# STADSBYGGNADS KONTORET

TJÄNSTEUTLÅTANDE  
DNR 2009-04274-54

## STARTPROMEMORIA FÖR PLANLÄGGNING AV DEL AV KVARTERET BRÄDSTAPELN I STADS- DELEN KUNGSHOLMEN

Situationsplan (Tema arkitekter).

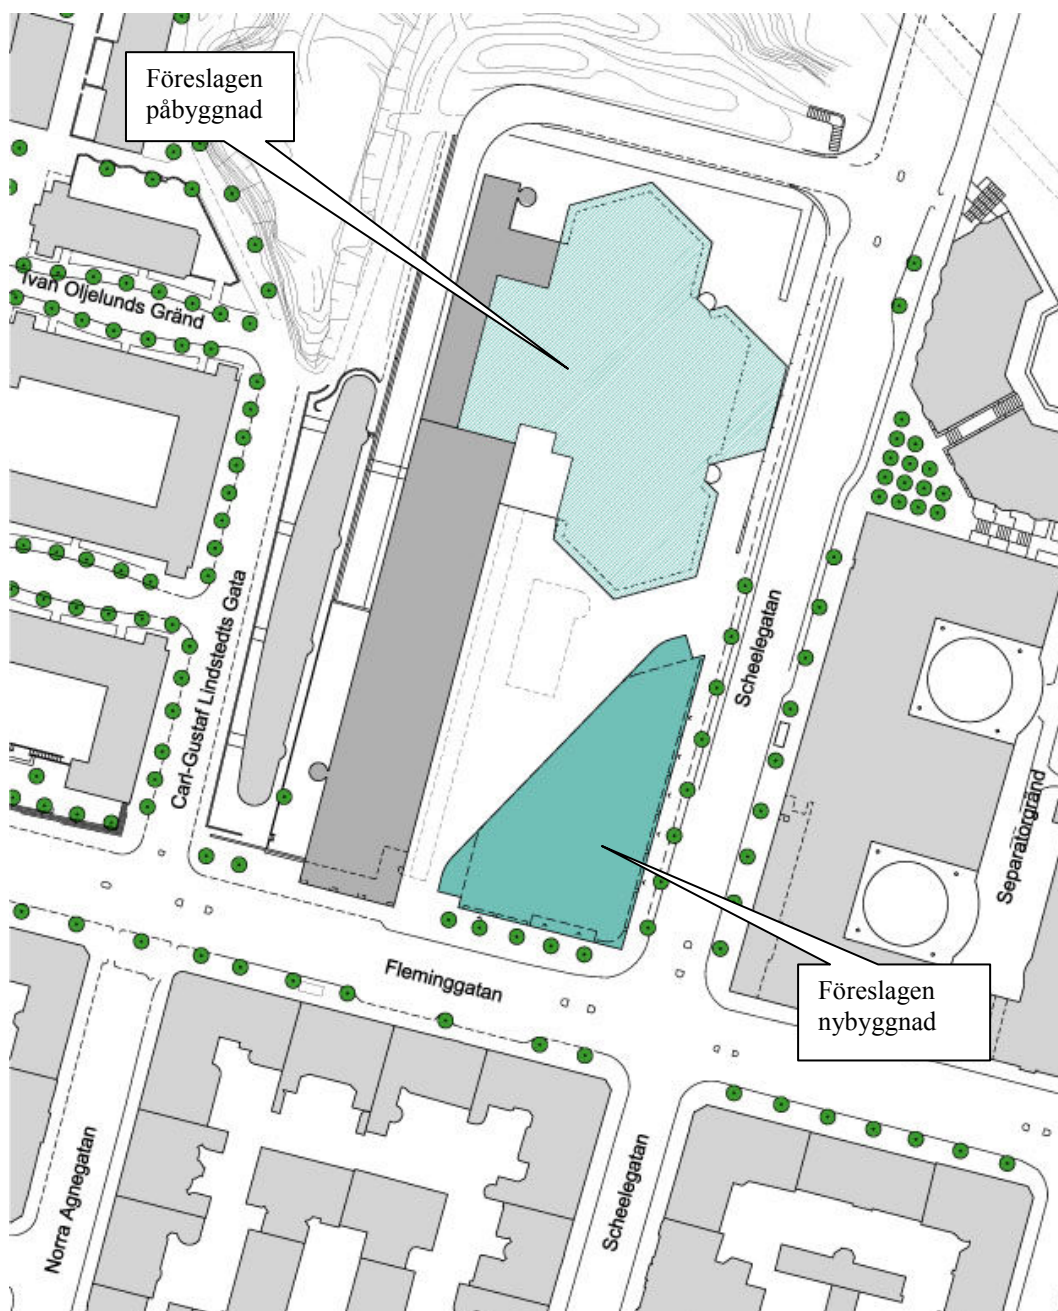
Förslaget medför, vilket tidigare nämnts, att paviljongsbyggnaden i söder rivs. Parkens yta minskar och dess dagsljusförhållanden försämras. Vidare minskar anläggningens öppenhet mot Scheelegatan och Fleminggatan, vilket bl.a. får till följd att den karaktäristiska sexkantiga glasbyggnaden skymms. Kontoret bedömer mot denna bakgrund att förslaget kan innebära negativa konsekvenser för den befintliga anläggningens gestaltningsmässiga och kulturhistoriska värden.

Stadsbyggnadskontoret bedömer att förslagen nybyggnad ger förutsättningar för ökad kontinuitet och stadga i stadsbebyggelsen. Byggnaden "läker" ett avbrott i den byggda fronten mot Fleminggatan och Scheelegatan. Stadsmiljön i Scheelegatans förlängning mot Barnhusbron förbättras genom att publika lokaler inreds i den nya byggnadens bottenvåning. Den karaktäristiska sexkantiga glasbyggnaden skymms visserligen mot Fleminggatan, men fortsätter att dominera omgivningen mot Barnhusbron och Barnhusviken. Stadsbyggnadskontoret bedömer mot denna bakgrund att föreslagen nybyggnad – om den ges rätt volym, innehåll och utformning – kan förbättra och berika stadsmiljön.

Förslaget innebär att den nuvarande gångbanan längs Scheelegatan tas i anspråk för bebyggelse. Gångbanan måste därmed flyttas ut i den nuvarande gatan, som därmed blir smalare. Konsekvenserna för framkomlighet och trafiksäkerhet ska utredas i samråd med trafik- och exploateringskontoren.

Stadsbyggnadskontoret bedömer att förslaget till nybyggnad bör studeras vidare innan samråd. För att uppnå en god helhetsverkan och minimera de negativa effekterna bör byggnadens förhållande till omgivningen noga analyseras i modell. Byggnaden ska samspela med såväl Trygg-Hansahuset som stenstaden. Byggnadsvolymen bör samordnas med aktuellt förslag till påbyggnad av grannfastigheten Klamparen 10 (nuvarande Tingsrätten). Detta kan medföra att byggnadshöjden behöver justeras nedåt. Intrång i parkmiljön bör kompenseras med nya parkvärdar.

Förslaget till påbyggnad av de sexkantiga glasbyggnaderna bör också studeras vidare. Även här gäller att en god helhetsverkan med såväl befintliga byggnad som omgivning ska erhållas. För att nå en ökad tydlighet gentemot befintlig byggnad bör påbyggnaden sannolikt dras in i förhållande till nuvarande fasadliv. De tillkommande våningarna kan vidare behöva ges ett mer kontrasterande uttryck i förhållande till befintlig byggnad än vad som nu redovisats.
